Les MARTRES-de-VEYRE

PLAN LOCAL D'URBANISME

MODIFICATION N°1

RAPPORT DE PRESENTATION

Illustration graphique - Orientation d'aménagement et de programmation - Principe

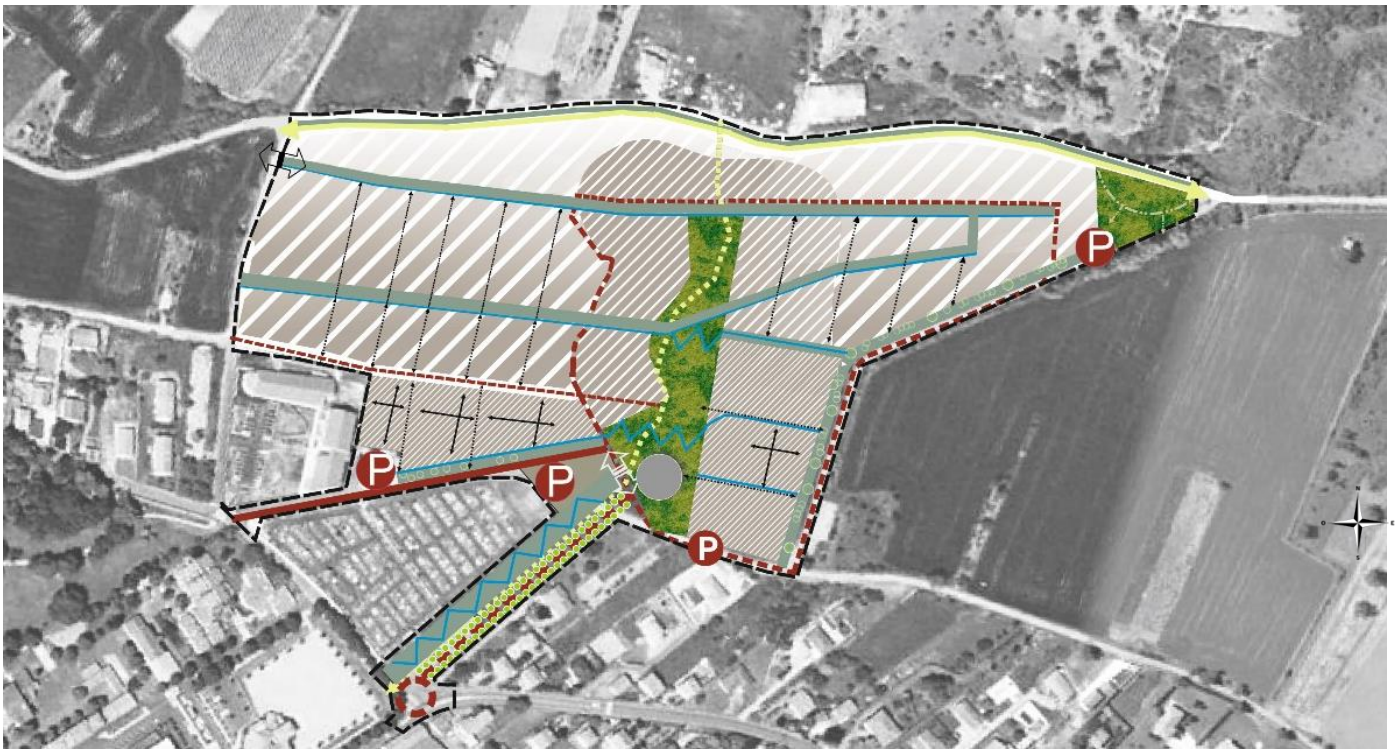
En matière de prescriptions paysagères, l'OAP préconisait l'aménagement de 2 belvédères pour mettre en valeur les vues au niveau de la pointe Nord-Ouest du site et au niveau du calvaire situé rue Croix Saint-Sébastien. Au regard de la situation de la zone en surplomb du centre bourg, le principe d'aménagement d'un belvédère doit être conforté car il se révèle qualitatif pour le secteur. Néanmoins, l'obligation d'aménagement de 2 belvédères n'apparaît pas forcément nécessaire. Il est donc proposé de conserver l'idée d'un belvédère au niveau de la partie la plus haute du site (pointe Nord-Ouest de la zone AUg1). Il est donc proposé de modifier ce paragraphe comme suit :

En matière de prescriptions architecturales, l'OAP préconisait un bâti devant respecter le principe d'une densité et d'une hauteur dégressive d'Est (R+3) en Ouest (R+1). Du fait de la topographie marquée de la zone AUg1, il peut être nécessaire de déroger ponctuellement à ce gabarit afin notamment d'assurer une meilleure insertion des constructions dans la pente. Le Diagnostic du PLU faisait d'ailleurs mention de cette « adaptabilité au dénivelé du terrain en ce qui concerne les constructions du centre bourg. Dans certaines rues, les façades Nord pouvaient présenter un R+2+c, alors que les façades Sud se distinguaient avec un sous-sol ». Il est ainsi proposé de relever d'un niveau, soit un maximum de R+4, les constructions sur la partie Est de la zone. Il est donc proposé de modifier ce paragraphe comme suit :

En matière de prescriptions environnementales, et notamment de gestion des eaux pluviales, l'OAP préconisait des objectifs de réduction des surfaces imperméabilisées et un traitement le plus diffus possible, notamment au niveau du chemin de la Croix Saint Sébastien. Des travaux ont été entrepris par la commune le long de ce chemin, mais plus en amont de la zone. Il était également précisé que les lots seraient vendus avec une citerne enterrée récupérant les eaux de toiture, ce qui, dans les faits, est difficile à mettre en œuvre. Il est donc proposé de modifier ce paragraphe comme suit :

Le dessin de l'OAP faisait également mention d'un recul de 10m par rapport au chemin de la Croix Saint Sébastien. Or ce recul se révèle contraignant du fait de la topographie de la zone. Cette marge de recul est donc supprimée du dessin de l'OAP.

Le dessin de l'OAP est donc modifié comme suit :

<p>Aménager un parc arboré aux bandes vertes, intégrant un dispositif de rétention des eaux pluviales</p>	<p>Aménager un axe arboré étagé et connecté aux bandes vertes, intégrant des dispositifs de rétention des eaux pluviales.</p>		<p>Aménager des poches de stationnement périphériques pour visiteurs et 2ème voiture</p>
	<p>Aménager un terre-plein arboré intégrant un dispositif de rétention des eaux pluviales enherbé.</p>			<p>Assurer un maillage viaire entre la nouvelle entrée du quartier et la rue Jolivet</p>
	<p>Création de bandes vertes intégrant des cheminements doux et des noues. Les bandes vertes seront de largeur variable et pouvant inclure des jardins (fruitiers, potagers, fleurs)</p>			<p>Développer une offre d'habitat diversifiée et mixée selon un principe de densité dégressive du bas vers le haut Privilégier l'implantation des formes denses aux abords du parc</p>
	<p>Conforter la vocation piétonne dominante du chemin de la Croix Saint Sébastien. Créer des plantations et un dispositif pour dévier les eaux pluviales, qui viendra compléter le fossé existant sur les parcelles amont.</p>			<p>Orientation préférentielle du bâti</p>

<p>Aménager le chemin de Loubrettes en lui conférant un rôle de lisière verte avec l'espace agricole</p>			<p>Aménager une place minérale arborée</p>
	<p>Assurer une connexion piétonne avec le Puy de Tobize.</p>			<p>Réserver une emprise foncière en partie basse du parc pour un équipement de proximité</p>
	<p>Aménager un belvédère sur l'emprise communale</p>		<p>NOTA</p>	<p>TOUS LES PERIMETRES ET TRACES DE CETTE FICHE D'ORIENTATIONS D'AMENAGEMENT SONT INDICATIFS</p>

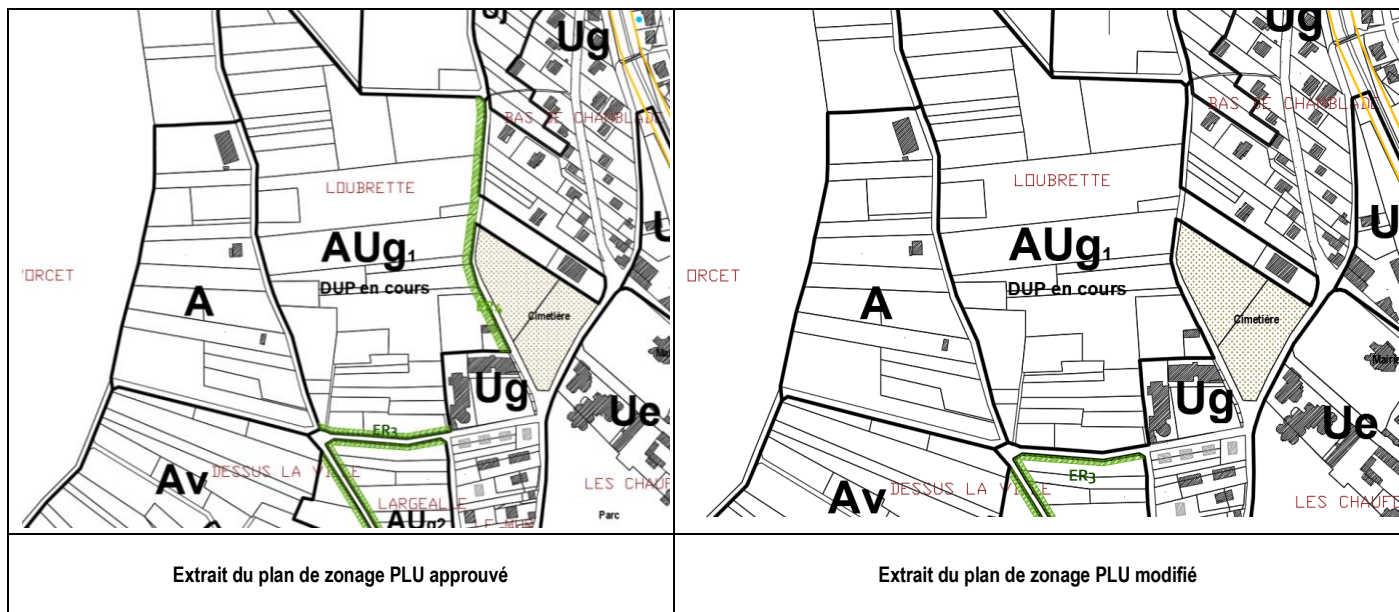
Point n°3 : Suppression d'emplacements réservés

Les emplacements réservés n°3 et 4, prévus initialement pour l'élargissement des chemins bordant la zone AUg1 des Loubrettes, ne sont aujourd'hui plus nécessaires. Les terrains ayant été acquis par la commune. L'emplacement réservé n°4 et l'emplacement réservé n°3 côté zone AUg1 sont donc supprimés.

La liste des emplacements réservés est modifiée en conséquence.
